BETR.	PRODUKT
VINDRUTETOR- KARE	P
140-serien	GRUPP 36
DATUM	NR
November 1968	5

Vindrutetorkararmar och -blad 140-serien.

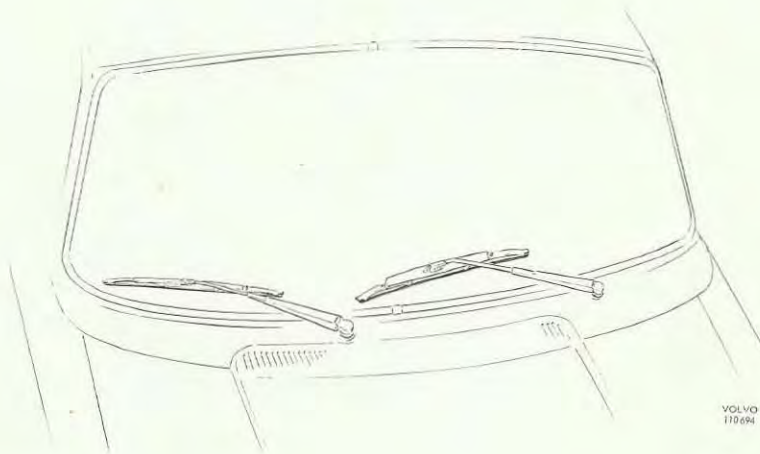
I vår produktion, från och med vecka 25, 1968, monteras en modifierad vänster torkararm, 682001, med kraftigare böjning, (tidigare $11\frac{1}{2}^{\circ}$, numera 25°). Ändringen är införd för att få bättre torkning vid vänster vindrutestolpe.

Införandet av den nya torkararmen har dock medfört att parkeringsläget för vänster torkarblad ej blir horisontellt utan att vänster del av torkarbladet ligger en aning högre än höger del.

För övrigt vill vi påpeka att torkarbladet med vinge, alltid skall monteras på vänster sida (även på högerstyrda vagnar).

För högerstyrda vagnar finns numera en längre torkararm, 682002, framtagen. Torkararmen monteras på höger sida för att få bättre torkning vid höger vindrutestolpe. (Den förlängda torkararmen kan även monteras på vänsterstyrda vagnar).
